N/Réf. : **BSA20003\_698\_PREA**      **BERCHEM-STE-AGATHE. Cité Moderne (arch. Victor BOURGEOIS) (=classée comme ensemble)**  
Gest. : **AA/PB - ED**  
V/Réf. : **2268-0029/521/2022-317 PR**      **AVIS PRÉALABLE : rénovation complète de 173 logements**  
DPC      **Pierre Bernard**      **Demande de BUP – DPC du 23/09/2022, reçue le 26/09/2022**  
            **Eric Demelenne**

**Avis de principe de la CRMS**

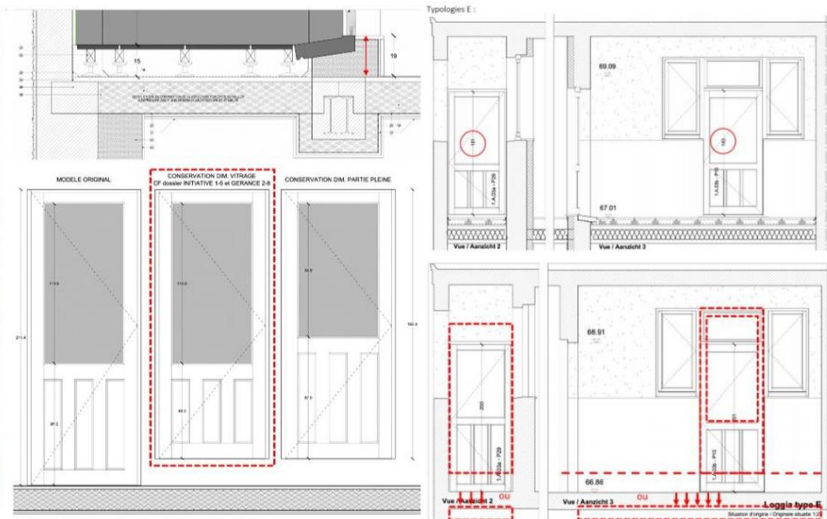
Si la CRMS se réjouit des réouvertures proposées des loggias aux étages en façades avant (comme cela a été réalisé dans le chantier test rue de la Fondation 39-45), elle demande d'adopter la même attitude et la même logique pour les rez-de-chaussée (porche et perrons), au minimum en façade avant. Elle ne souscrit donc pas à la régularisation proposée des fermetures des vides aux rez-de-chaussée. Elle demande de retrouver, partout en façade à rue, y compris aux rez-de-chaussée, les rythmes géométriques et les logiques pleins/vides. Il s'agit d'une caractéristique typologique et architecturale essentielle de la Cité Moderne et le projet envisage déjà, par ailleurs, un réaménagement important des espaces intérieurs et de regroupement de logements et plus de flexibilité dans l'aménagement des logements. Elle pourrait par contre admettre plus de flexibilité en façade arrière (fermetures des vides), moins visibles.

Pour ne citer qu'un exemple, sur la Typologie E – avenue de l'Entre Aide : plusieurs portes d'entrée - visibles sur les photos d'époque - ont disparu. L'accès à ces logements se fait aujourd'hui via des venelles à l'arrière des logements. Ces portes d'entrée ont été remplacées par 2 petites châssis qui forment – avec les châssis déjà présents une série de 3 petites ouvertures. Cette modification a dénaturé la lecture de la façade avant et diminue la force de l'enfilade des 6 châssis qui se trouvent au premier étage.

NB : ce volet de la demande compte parmi les parties les plus complexes à apprécier sur papier (sans visite 'accompagnée', ni présentation, ni accès à quelques intérieurs) vu la variété des cas de figure, des phases d'interventions et des typologies. La CRMS demande à être informée dans de meilleures conditions sur ce volet du dossier. Les documents fournis dans la demande permettent difficilement d'identifier quelles fermetures sont régulières et lesquelles sont en infraction.

Extrait de la demande (concerne les maisons en mauve sur le plan)

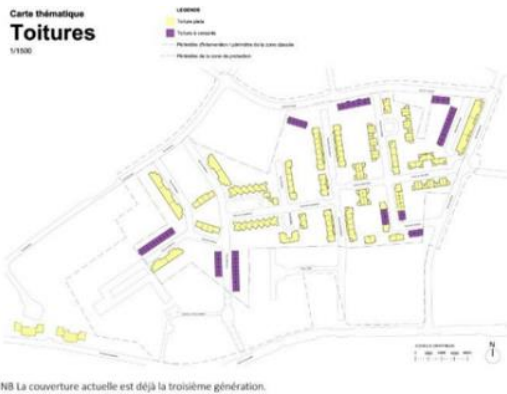
La CRMS souscrit au remplacement des tabatières en versant avant par un système contemporain type cast-pmr qui sera similaire à la situation originelle mais énergétiquement meilleur. Elle accepte également l'implantation de nouvelles fenêtres de toit, qui se distinguent des originelles car il s'agit d'une nouvelle intervention (pas de division médiane) en versant arrière qui amélioreront l'habitabilité tout en respectant la logique de cohérence d'ensemble et sans être fort visibles depuis l'espace public.

Photos de panneaux solaires avec support incliné à 5°

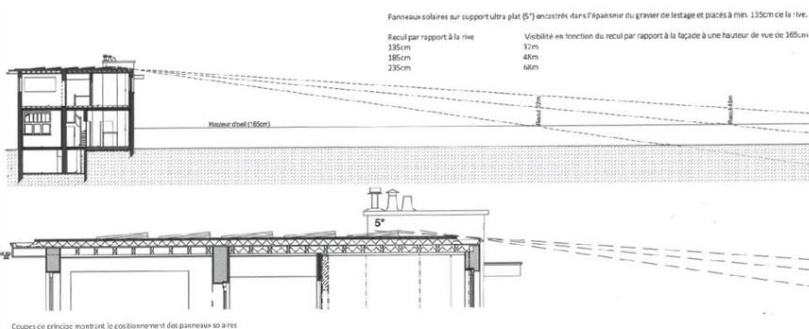
Le principe des panneaux solaires est accepté par la CRMS puisque, contrairement à d'autres ensembles de cité-jardins en région bruxelloise, la typologie des toitures plates – avec débord - (il n'est pas prévu d'en placer sur les toitures en tuiles à versants) et l'absence de jeux de relief de terrain rend l'opération, tout à fait acceptable d'un point de vue patrimonial. La CRMS recommande toutefois la réalisation d'un mock-up de l'encombrement (installation factice) sur l'une ou l'autre toiture pour vérifier in situ que l'impact visuel est bel et bien acceptable en regard du classement comme ensemble. Sur papier, cela demeure trop théorique. Elle invite aussi à examiner la capacité portante des toitures et les possibilités de recourir à du gravier roulé tel que c'était le cas à l'origine

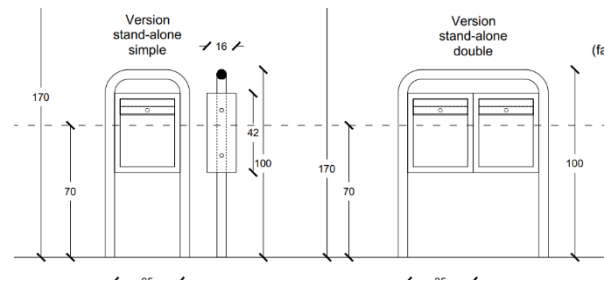
Il faut observer que, dans les maisons restaurées des 39-45, rue de la Fondation, les boîtes aux lettres sont intégrées dans les portes de maison.

Pourquoi cette différence de traitement, qui ne favorise pas l'homogénéité sur l'ensemble de la cité ? Ce résultat est bien mieux intégré que celui de la place des Coopérateurs, en phase avec les éléments tubulaires des années 60 que la CRMS ne souhaite pas régulariser. Dans tous les cas, la CRMS ne valide pas le recourt à des modèles inspirés des tubes ronds métalliques blancs des années 60. Il faudra donc choisir un autre type de boîte aux lettres, afin de les harmoniser avec les autres éléments (portillons...).

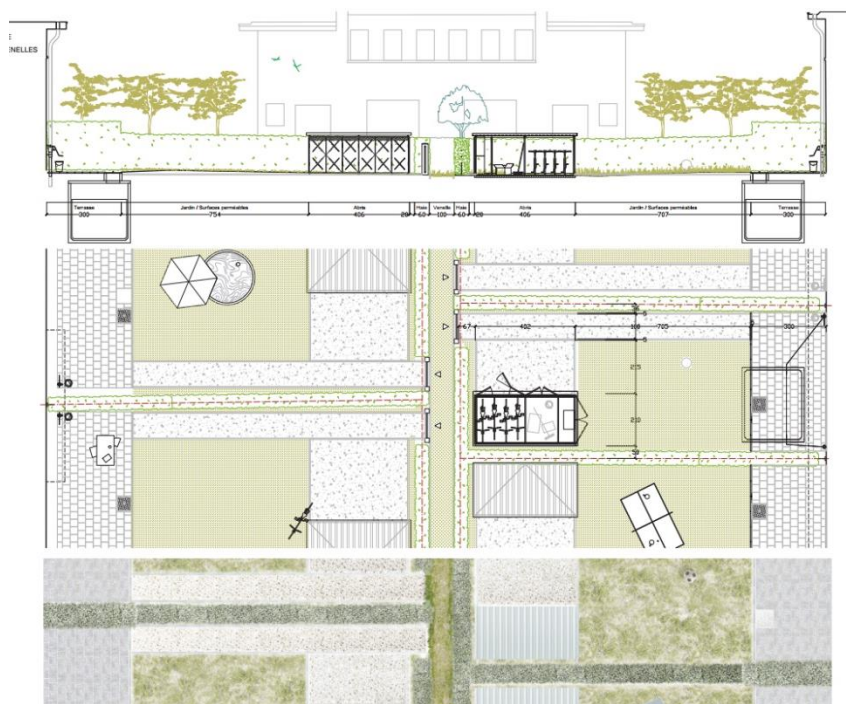
Si le principe en est parfaitement acceptable (bien que pas d'origine), on peut toutefois s'étonner de la taille de ces abris par rapport à la superficie des jardins : s'ils ne dépasseront en principe pas la haie en hauteur (158 cm), en revanche, les plus grands d'entre eux pourraient atteindre une surface de 8 mètres carrés environ (en moyenne 1/8 de la superficie du jardin arrière). La couleur et le matériau de ces cabanons devrait être en harmonie avec ceux des portillons (voir point 10) ; à moins qu'ils ne soient entièrement végétalisés ? Un mock-up de l'encombrement in situ serait utile pour évaluer l'impact de ces cabanons sur les perspectives de la maison vers le jardin et du fond du jardin vers la maison. Les plans dans le projet mettent par ailleurs en évidence une importante minéralisation des jardins, à savoir l'accès entre la venelle et la maison augmenté de toute la surface devant le cabanon, ce qui diminue fortement la surface engazonnée et porte préjudice au concept de la cité-jardin.

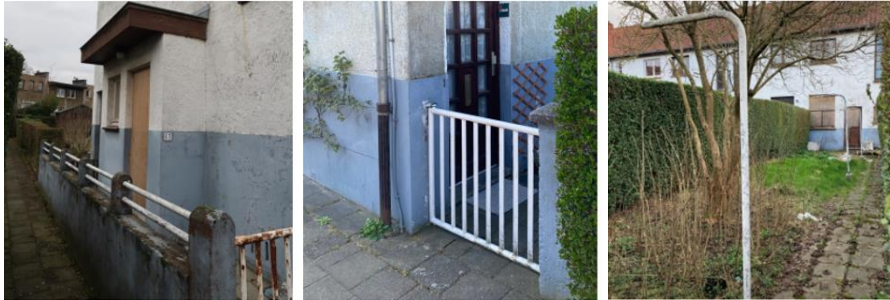
La CRMS n'est pas favorable au maintien de ces éléments, étrangers à la typologie de la Cité Moderne. Un portillon en bois a été restitué rue de la Fondation 39-45 : le bois peint en fonction des résultats stratigraphiques (ici en vert), qui correspond à la situation d'origine, est beaucoup plus harmonieux et s'intègre mieux à ce type d'architecture, ainsi qu'à son environnement végétal. Cette expérience très concluante devrait être reproduite ailleurs, de telle sorte à assurer une cohérence typologique et une homogénéité à l'ensemble et même si le bois est plus difficile à entretenir. Des recherches devraient être poursuivies à ce sujet.
